# LOCOMOTIVE Pointers

### **MENSULA MEJORADA PARA MONTAR EL GENERADOR AUXILIAR**

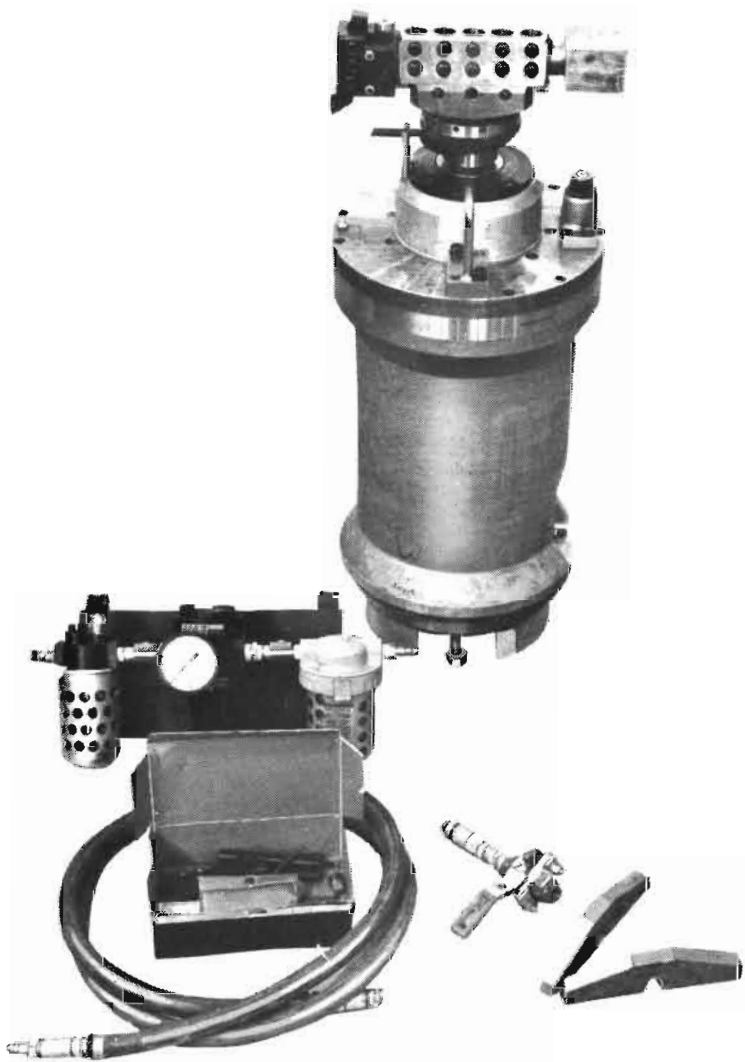
Se ha diseñado una ménsula mejorada para el montaje del generador auxiliar sobre el generador principal (que comprende una rondana de 3/4" endurecida Núm. 9522508, y un tornillo de acero 223450 de 3/4" - 10 x 2" 300 M.). Con esta aplicación se elimina la rotura de los tornillos de montaje. El nuevo diseño aumenta el apriete y mejora el contacto entre la base de la ménsula y la plancha de montaje en el generador principal. El nuevo tornillo se aprieta a 290 libras-pié (40 Kg-m) y no se requiere soldar la ménsula de montaje.

Esta nueva instalación reemplaza la rondana 8018580 ordinaria, la rondana 8140912 endurecida y el tornillo 271611 de 3/4" - 10 x 2" 280 M. de acero.

Si se rompen los tornillos de montaje entre la ménsula y el generador, o si se requiere reponer el generador auxiliar o el ventilador, deberán utilizarse la nueva rondana endurecida 9522508 y el tornillo 223450 en todos los barrenos de montaje.
